RIQUALIFICAZIONE URBANA ED
INFRASTRUTTURALE DELLE ARGINATURE LUNGO IL
FIUME MAGRA E DEI CENTRI ABITATI

rappresentazione grafica della sovrapposizione tra progetto
definitivo e i progetti esecutivi

20.10.2020 scala 1:200 TAVOLA 2

Planimetria complessiva dell'intervento

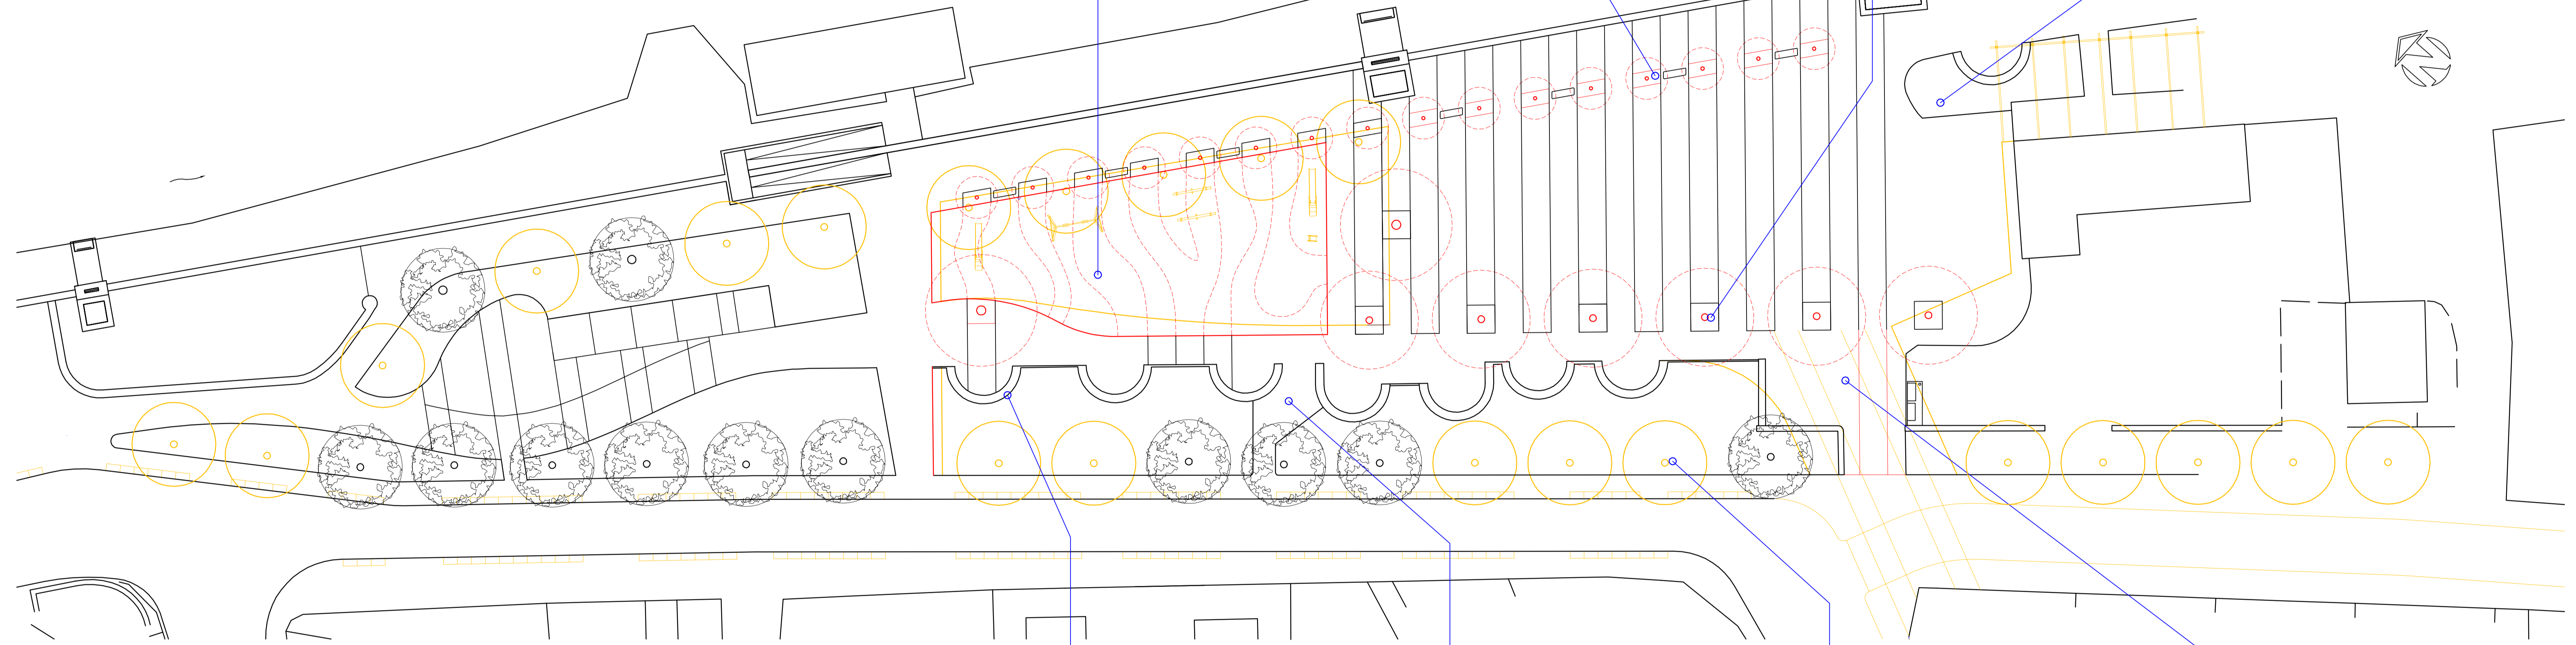
Rispetto al progetto definitivo, che prevedeva la messa a dimora di 21 alberi, con il progetto esecutivo il filare di 5 alberi a chioma espansa lungo fiume è diventato un filare di 16 *Tamarix gallica*, a chioma meno impannate.
I 16 *Pinus pinea*, di cui originariamente era stato previsto il reintegro lungo via Fabbricotti, stati esclusi temporaneamente dai lotti esecutivi fin qui presentati.

L'allungamento del filare è stato proposto per meglio caratterizzare i percorsi pedonali definiti dal progetto, disegnando quello lungo fiume come quello ancor più legato all'ambito "naturale", per meglio delimitare l'area giochi e la contigua piazza polifunzionale e per compensare la dotazione arborea prevista dal progetto definitivo.

Ad oggi in cantiere sono stati messi a dimora n°15 tamerici perché l'A.C. ha ritenuto di non abbattere un *Eucalypto* esistente

Rispetto al progetto definitivo è stato introdotto un filare di 8 *Morus alba* in seguito alla scelta, momentanea, di non integrare il filare di *Pinus pinea* lungo strada perché l'area si sarebbe trovata priva di una adeguata ombreggiatura auspicabile e necessaria nel periodo estivo sia per l'area giochi che per la piazza polifunzionale.

Rispetto al progetto definitivo l'area occupata da due esemplari di *Eucalyptus* NON E' stata oggetto d'intervento.
Per tale motivo è stata prevista una delimitazione dell'aiuola con cordolo e il mantenimento della contigua seduta semicircolare.

Nel rilievo fornito dall'A.C. per la redazione del progetto definitivo, l'ultima seduta semicircolare a monte risultava posizionata in modo da interferire con il percorso verso la rampa di superamento del muro d'argine. Dalle verifiche eseguite per la redazione del progetto esecutivo tale interferenza non si riscontrava, pertanto si è ritenuto opportuno mantenerla.

Nel rilievo dell'area fornita dall'A.C. e negli elaborati del progetto definitivo, l'accesso intermedio al Largo Vittorini NON era descritto. Negli approfondimenti eseguiti per la redazione del progetto esecutivo il varco esistente è stato inserito correttamente negli elaborati grafici. Tale area, non è stata oggetto d'intervento, pertanto lo stato dei luoghi è rimasto inalterato.

Nel progetto definitivo si prevedeva il reintegro e quindi il completamento del filare di *Pinus pinea* presente lungo via Fabbricotti. Nel progetto esecutivo la messa a dimora dei 16 pini NON E' stata eseguita.

Nel progetto definitivo, la parte terminale del sistema di sedute semicircolari, doveva concludersi con un raccordo curvo fino all'intersezione con via Fabbricotti.
Nel progetto esecutivo tale area NON E' stata oggetto d'intervento e pertanto si è ritenuto indispensabile non eseguire nemmeno le due fasce colonate di pavimentazione che, inclinandosi, si collegavano a via Fabbricotti. La parte restante dell'area mantiene il disegno a fasce cromatiche alternate grigio chiaro e rosso così come già approvate e realizzate nei lotti precedenti.

La realizzazione di quanto previsto con il progetto definitivo potrà essere eseguita con eventuale, ulteriore progetto esecutivo.

La realizzazione di quanto previsto con il progetto definitivo potrà essere eseguita con eventuale, ulteriore progetto esecutivo.

La realizzazione di quanto previsto con il progetto definitivo potrà essere eseguita con eventuale, ulteriore progetto esecutivo.

Specifici dei colori e del disegno della
pavimentazione antitrauma dell'area giochi
(estratto dalla Tav L4.5 del progetto esecutivo)

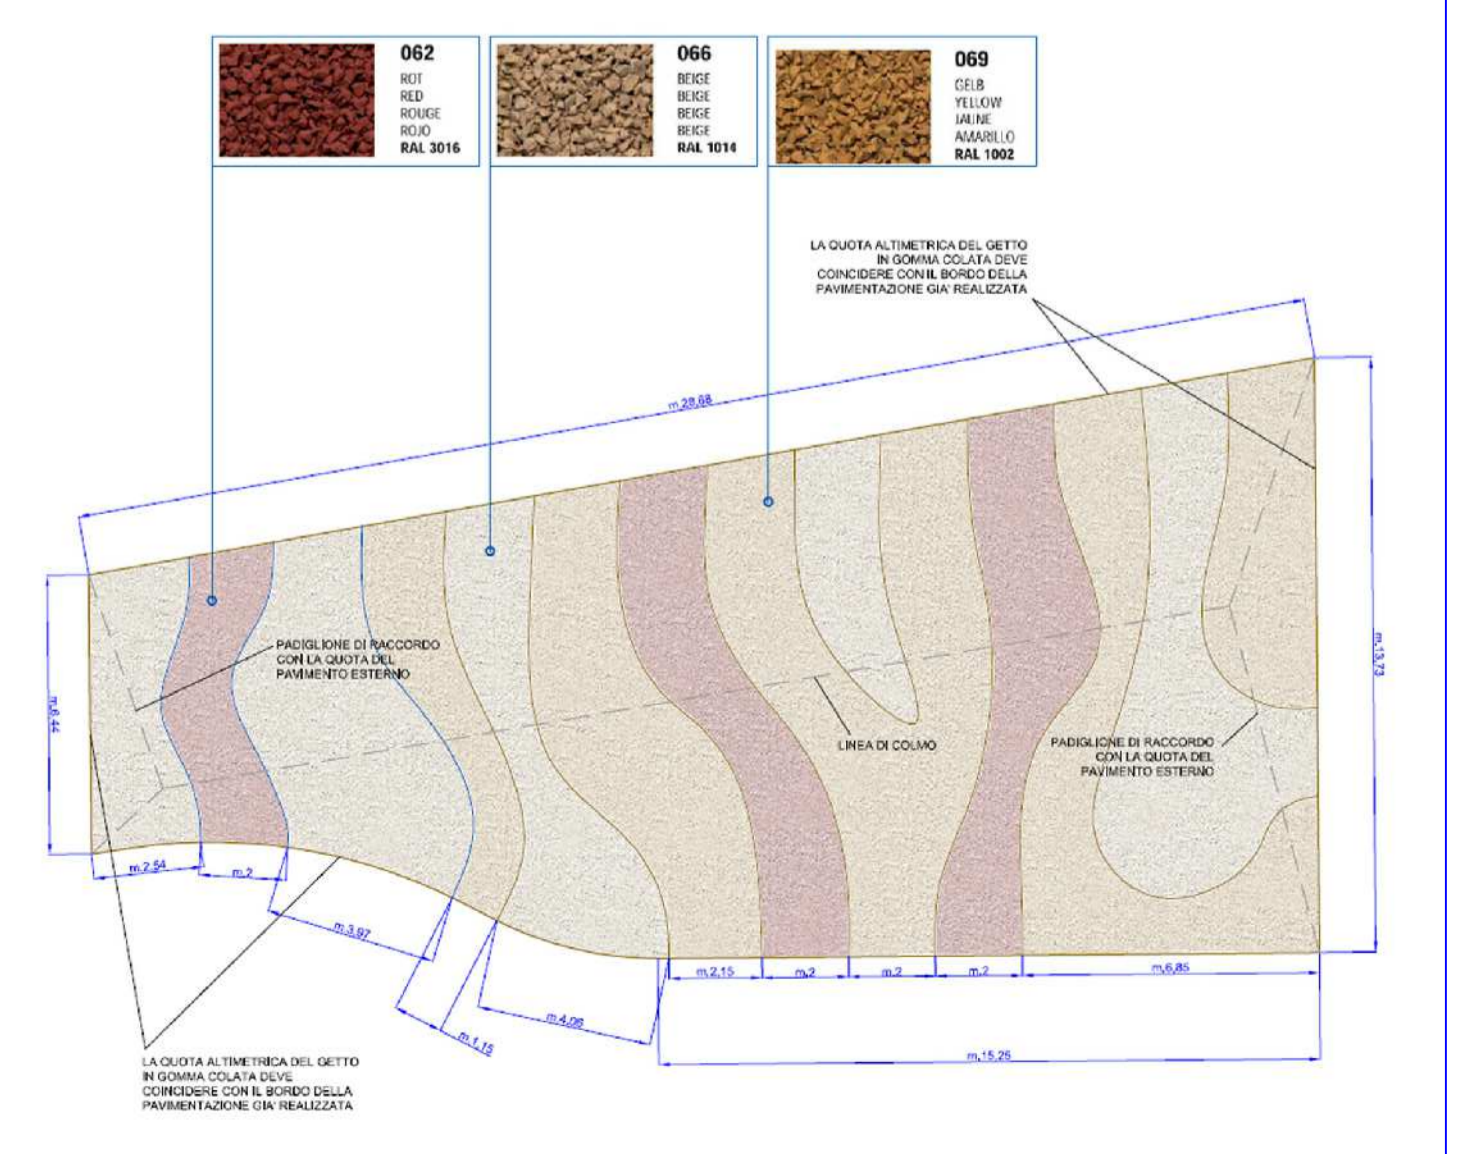
Negli elaborati del progetto definitivo, in scala 1:200, l'area giochi era semplicemente campita con un colore per definire la presenza del pavimento antitrauma e presentava, a livello indicativo, il posizionamento di alcune attrezzature ludiche.
Nel progetto esecutivo tale area è stata dettagliata optando per una cromia a fasce sinuose in sintonia "giocosa" rispetto alle fasce colorate della pavimentazione della restante piazza.
La scelta ed il posizionamento delle attrezzature ludiche è stata esclusa dai progetti esecutivi presentati.
